Stavba: **CENTRUM KOMPLEXNÍ PSYCHIATRICKÉ PÉČE BRNO**

Objekt: **Stávající Pavilon G část A, 1.PP**

Příloha 01 pro ZL 005 - kolize stávajících základů objekt C s novostavbou

Příloha 01 pro ZL 006 - úprava rozdělovače, vliv etapizace

ČEČ: REKONŠTRUKČNÉ ZÁKLADY STÁVAJÍCICH ZÁKLADOVÝCH KOSTI OBJEKTU „B“

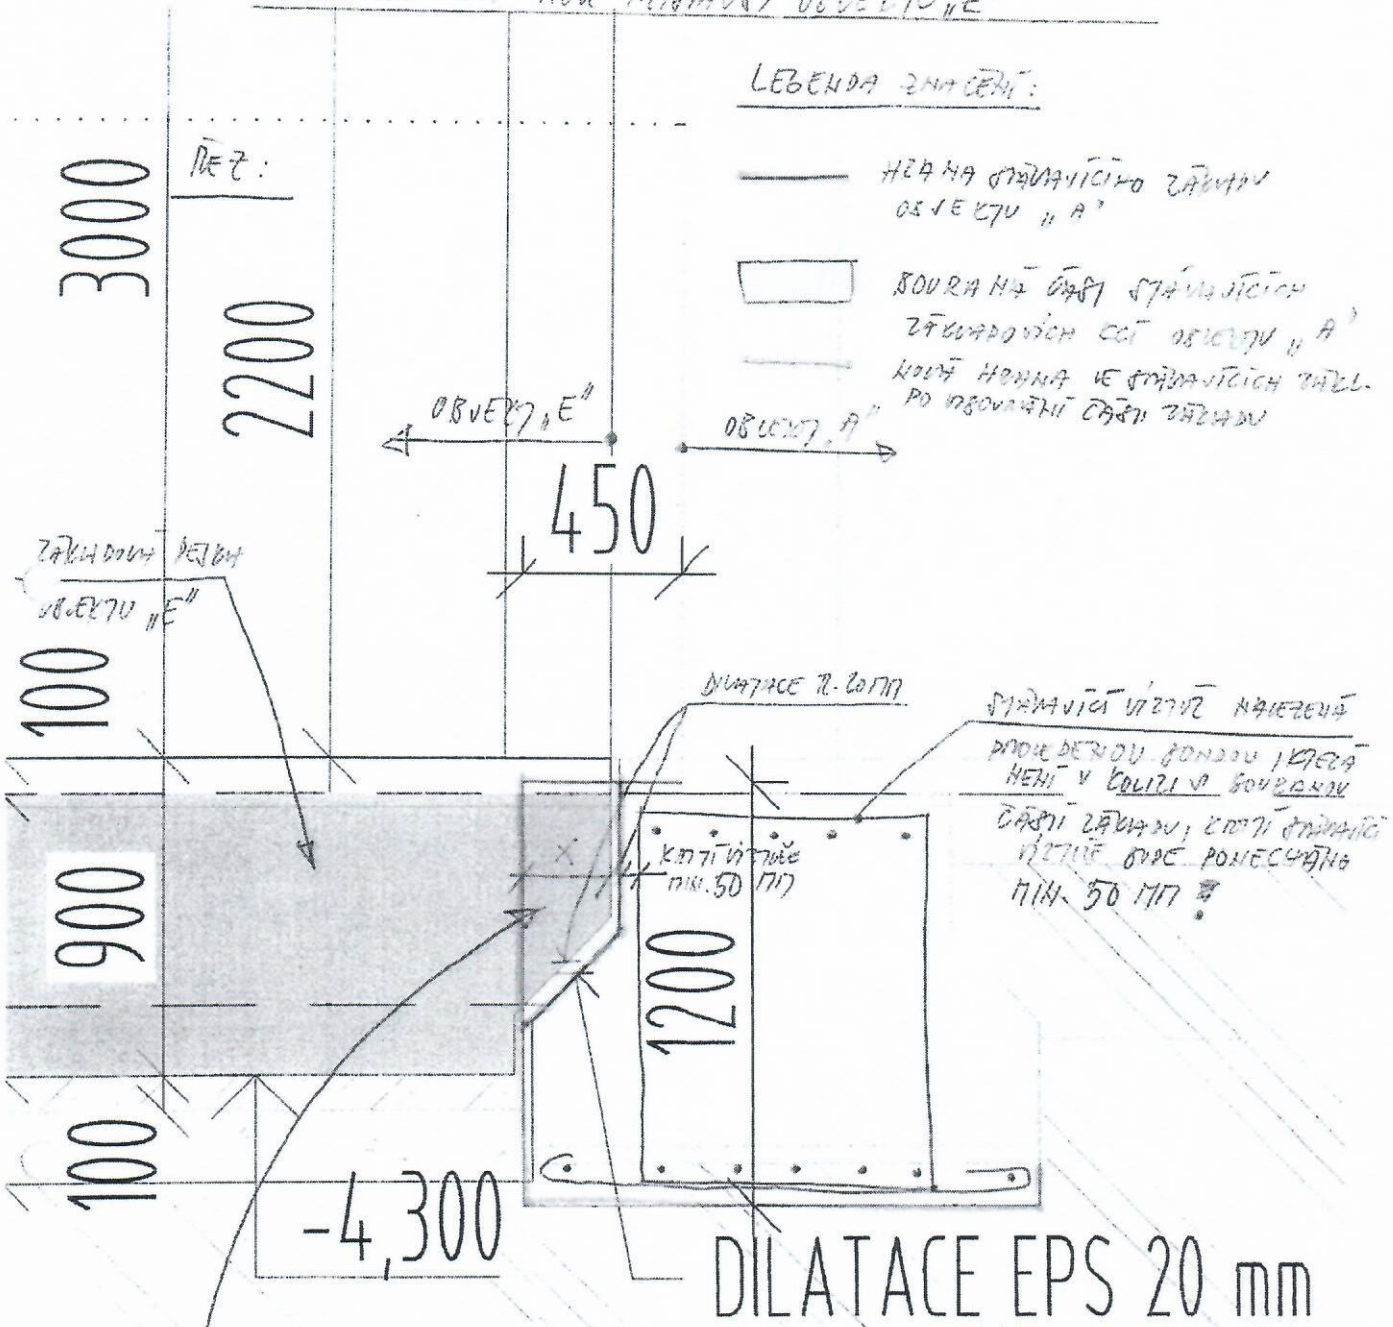
POPIS	Změnu vyvolal: Odkrytí stávajících konstrukcí jiného tvaru než bylo v podkladech z PD stávajícího stavu objektu		
	Popis změny: Jiný tvar stávajících základů pod objektem C než se předpokládalo, nutná úprava základů v návaznosti na novostavbu objektu E		
ZMĚNA	Způsob projekčního zpracování: revize DPS		
	vliv změny na náklady stavby: ANO		
	ocenění změny předložil: GZ		ve formě kompletní rozpočet stavby
	náklady na změnu D.1.01 SO 01 - PAVILON G PK Rozpočet D.1.01.1 - REV 06 Architektonické a stavební řešení - revize 06	vícepráce	méněpráce
	Příloha 01 rozpočet, položky k ZL 004 , ASŘ D 1.01.1 PK	30.496,- Kč	
	projekční náklady	0,-	0,-
	úprava smluvní ceny: Přípočet v části D.1.01 SO 01 – Pavilon G PK , rozpočet D.1.01.1 - REV 06 Architektonické a stavební řešení - revize 06		
	zvýšení:	30.496,- Kč	
	snížení:		
	nová cena:	Samostatná příloha celkové rekapitulace ZL pro dodatek č. 1	
odsouhlasení nákladů na změnu:	Datum 09/2019	Podpis

- 1/ BUDE PROVEDENO PODBEŽONOVÁNÍ STÁVAJÍCICH ZÁKL. KOSTI OBJEKTU „B“, PODBEŽONOVÁNÍ BUDE PROVEDENO KE PŮVODNÍM VÝKRESŮM PO M4 VÝMĚRE Š. D. 1. 01. 2. 016. 00. PODBEŽONOVÁNÍ BUDE PROVEDENO V ŠÍŘCE 114. 48 17
- 2/ PO PROVEDENÍ PODBEŽONOVÁNÍ BUDE PŮVODNÍ DÍLNAHTO VĚ TECHNOLIE VYBORNĚNA NOVĚJŠÍ OCHRANA STÁVAJÍCICH ZÁKLADOVÝCH PŮD. DILATACE PŮZI OBJEKTU „B“ A „E“ BUDE 114. 70 17.

ČEJ: ŘEŠENÍ KOLÍZE STAVBY ČI ZÁKLADŮ OBJEKTU "A" A ZÁKLADŮ ČI NOH PŘÍPRAVY OBJEKTU "E"

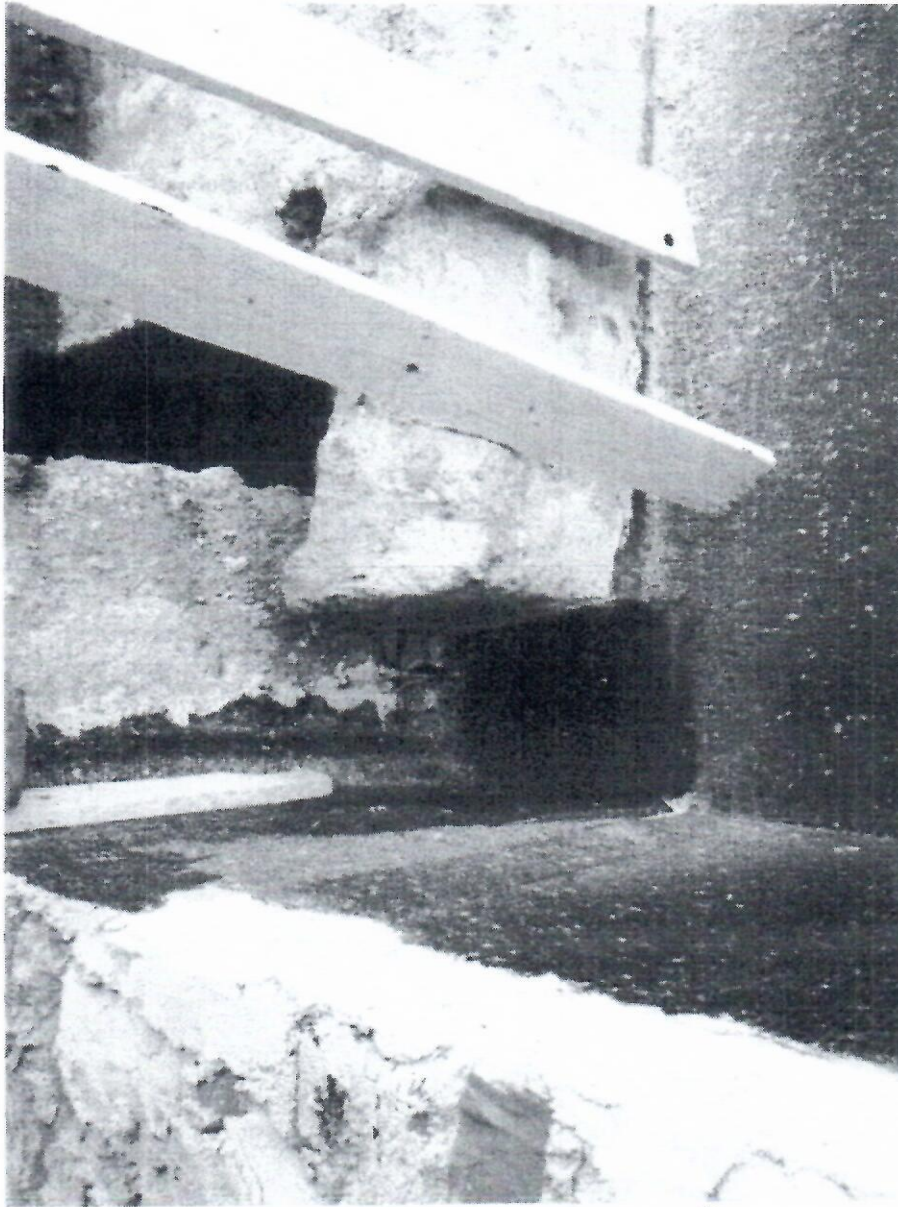
ČÁSTI ZÁKLADŮ ČI KČI BUDE ODŘEZÁNA NA POKROCI PŘI PŘÍPRAVĚ TECHNOLÓGIE TAK, AŽ NEBUDU V ZÁDNĚM PŘÍPADĚ JEDNĚ ČI STAVBY VÍZTUJE ZÁKLADŮ OBJEKTU "A" A ŽLO POKRYTÍ NA 50 MM. PŘI ZÁKLADŮ ČI KČI OBJEKTU "A" A "E" BUDE DILATACE DÍK. 7.2019.
